| Tekeningenlijst | | | | | | | |

| revisie overzicht Nota van inlichtingen | | |

| Projectnummer | RM001453 | Gemeente Den Haag  Dienst Stadsbeheer (DSB) Vernieuwing Haagse Markt Bestek Tekeningenlijst |

1 Detail 24
schaal 1:5

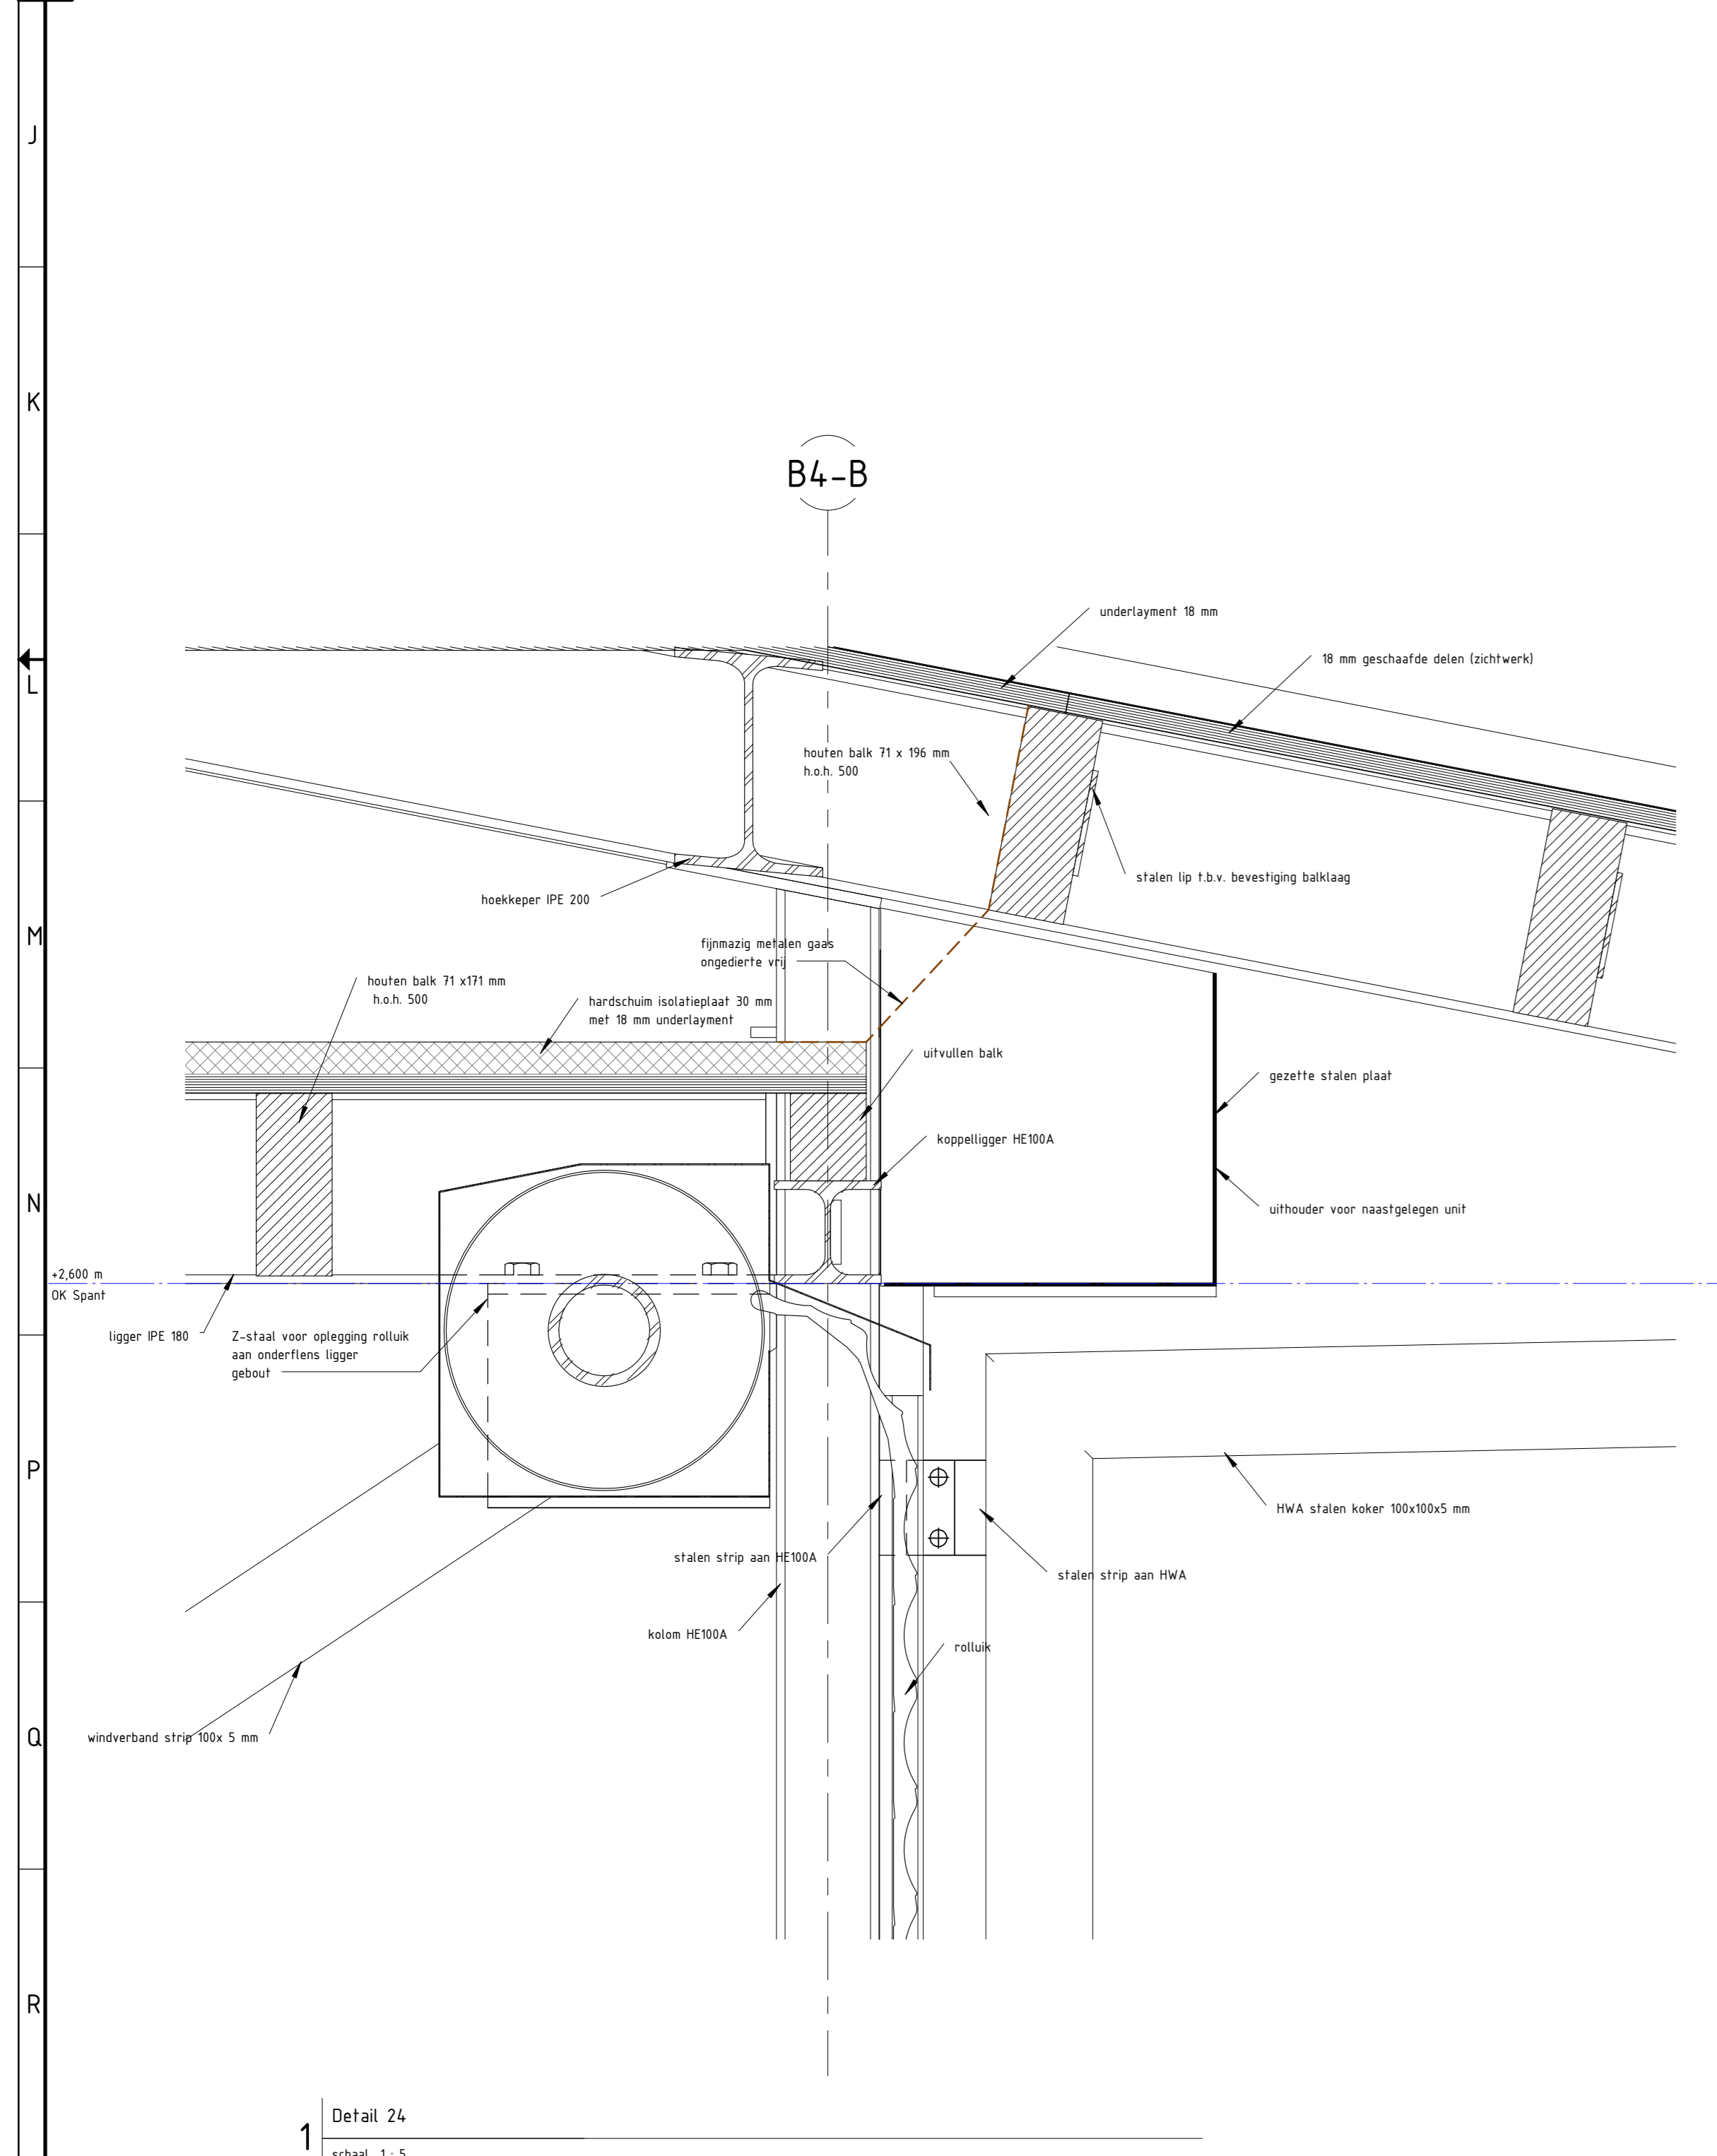
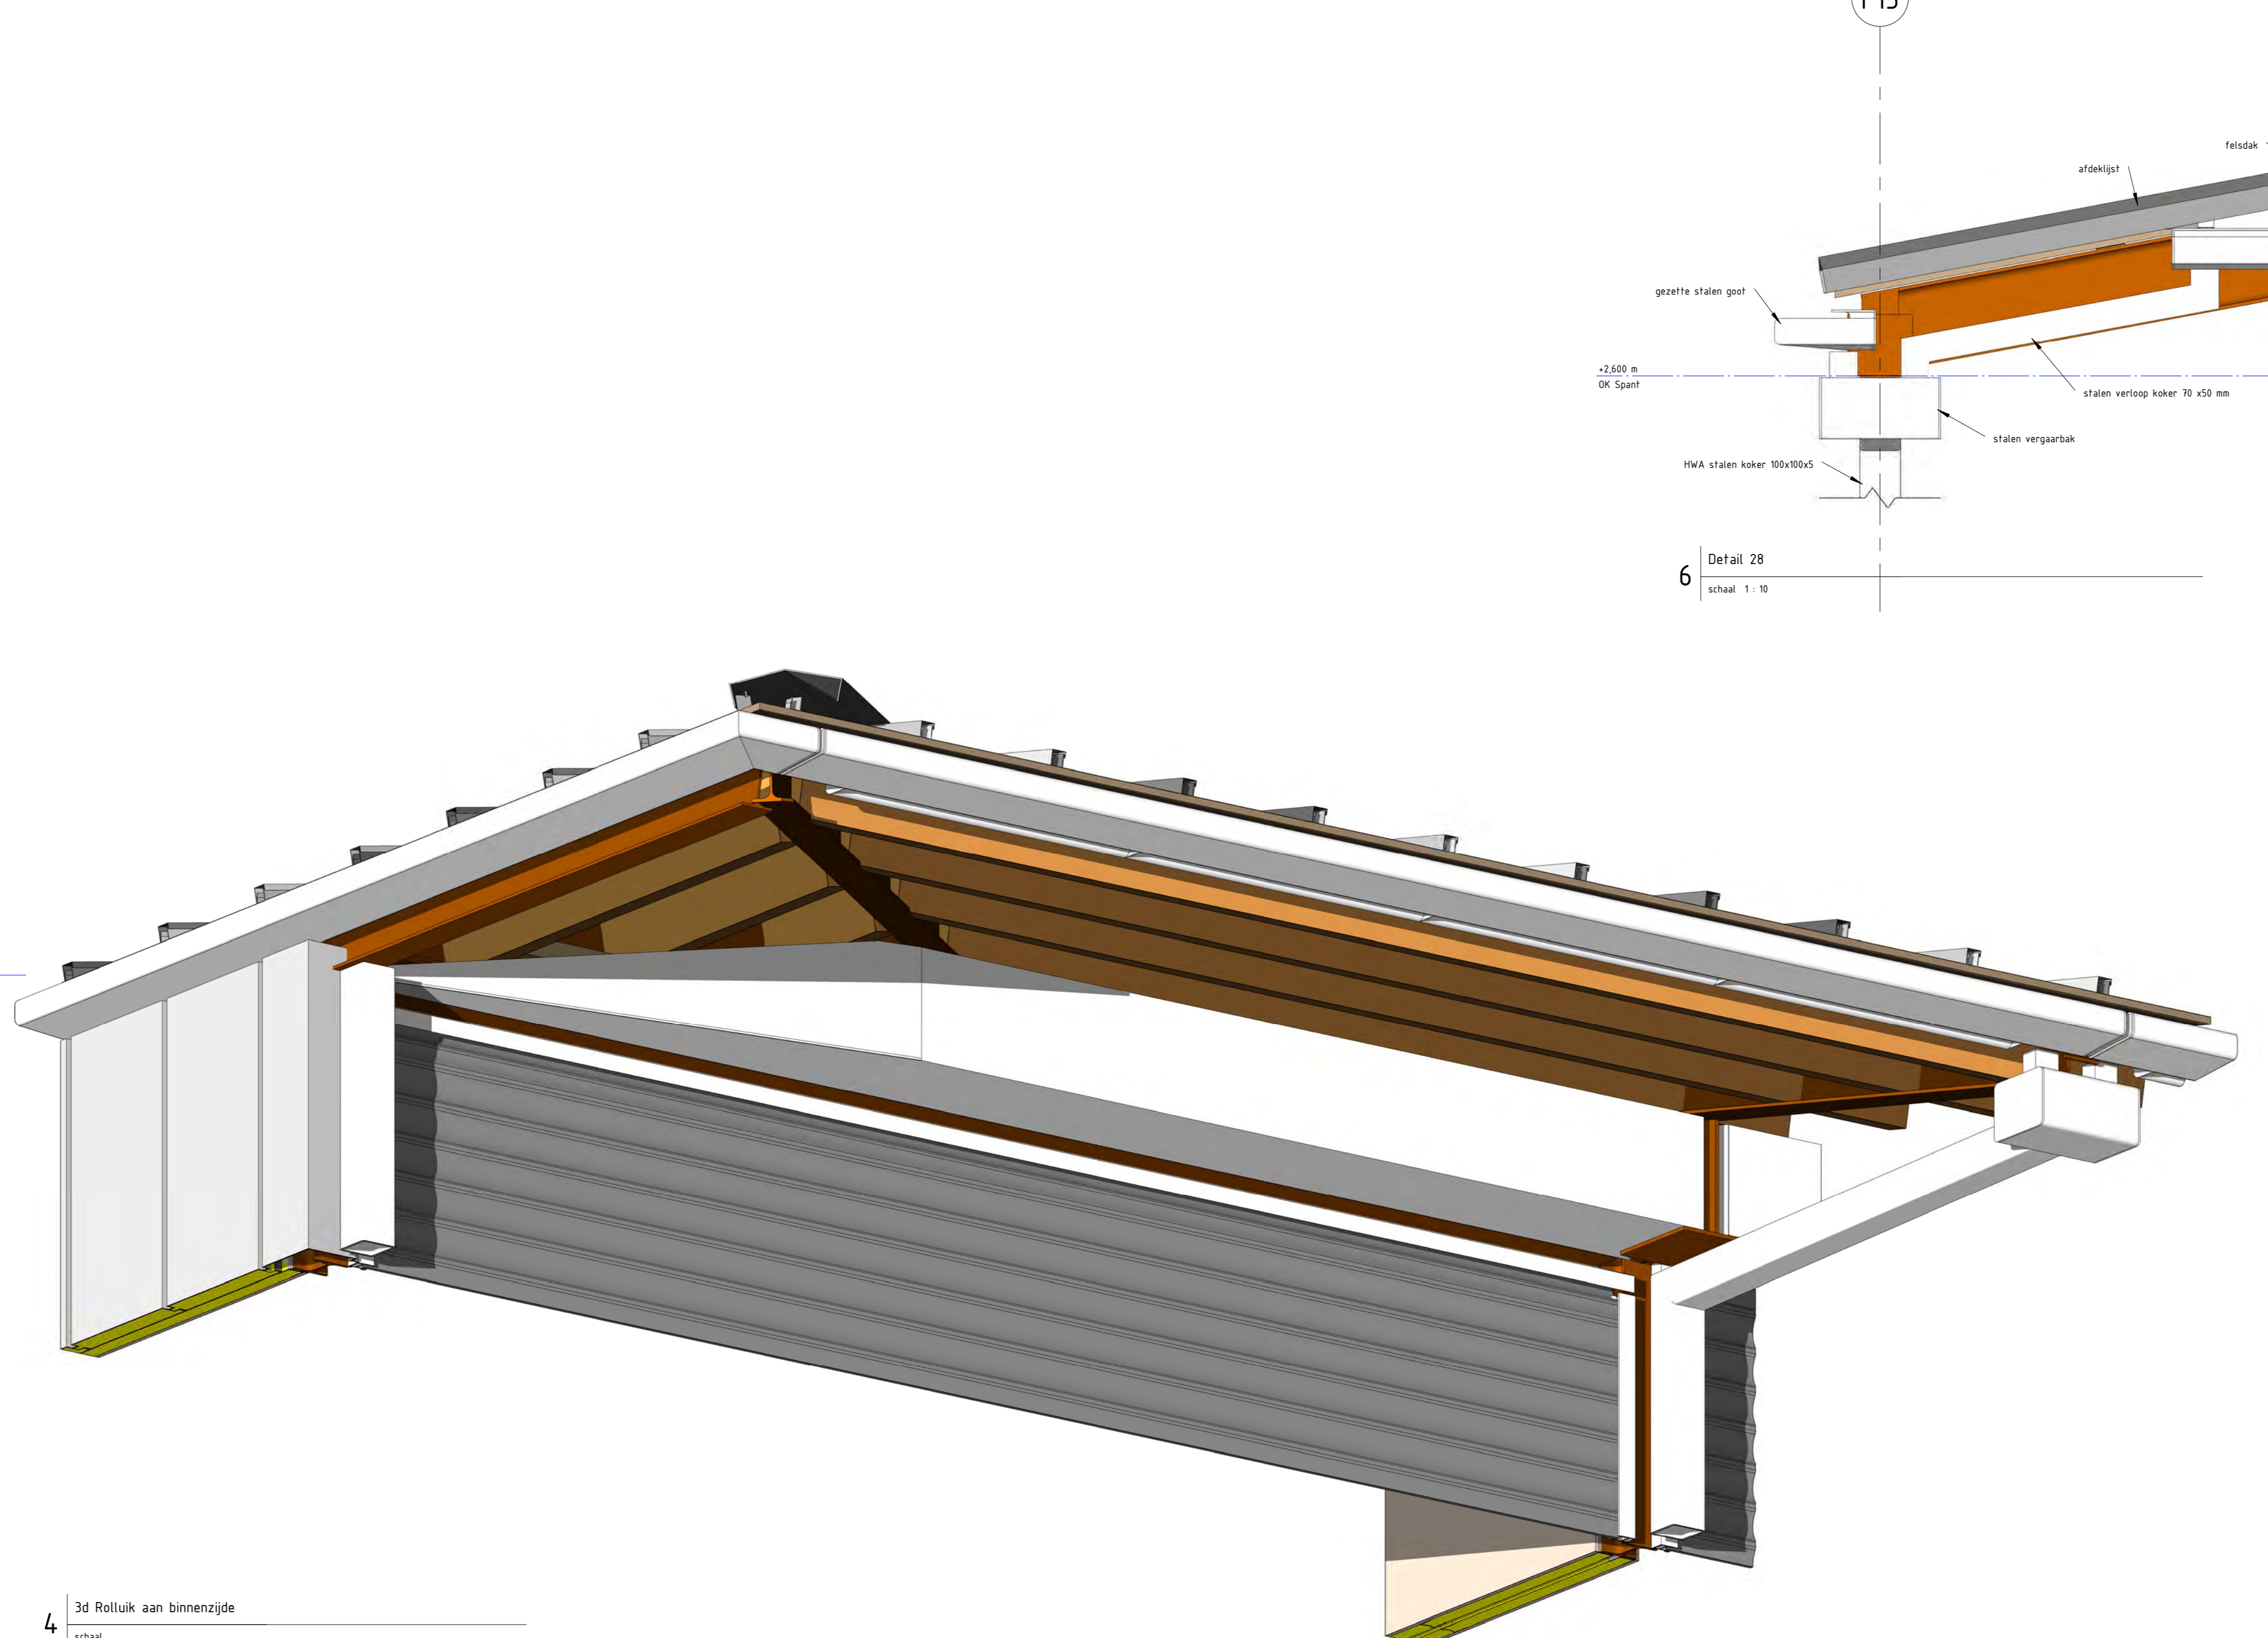
| revisie overzicht Nota van inlichtingen | | |
|---|---|------------|
| 6 | Aangepast rolluik, bak aan binnenzijde | 15-11-2013 |
